改善箇所説明図

改善措置の内容

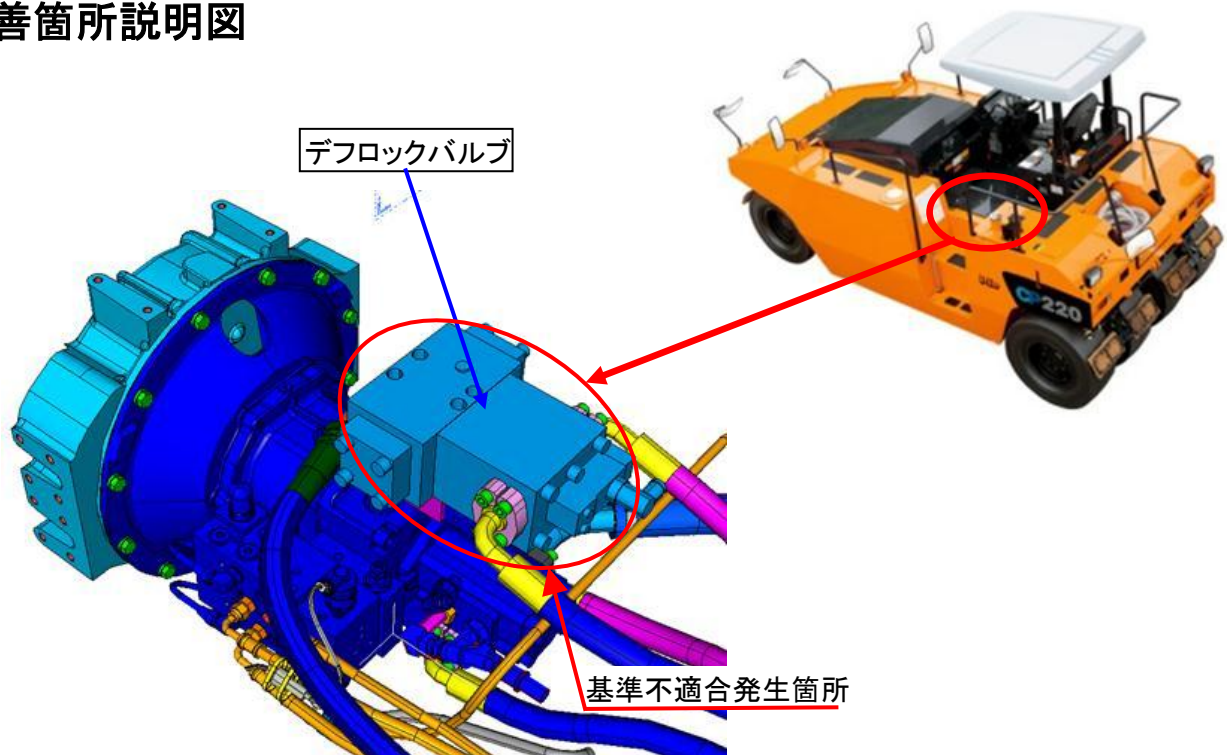
デフロック装置を装備したロードローラにおいて、デフロック装置の油圧回路が不適切なため、デフロック使用時に高圧が発生し、走行モーターに過大な負荷がかかることがある。そのため、高い頻度でデフロックを使用した場合に、走行モーターの軸受けの消耗が早まり、最悪の場合、走行モーターが破損して走行できなくなるおそれがある。

全車両、デフロック装置の油圧回路を変更した対策品に交換する。

識別: スイッチの形状が異なっていることから目視で識別可能。
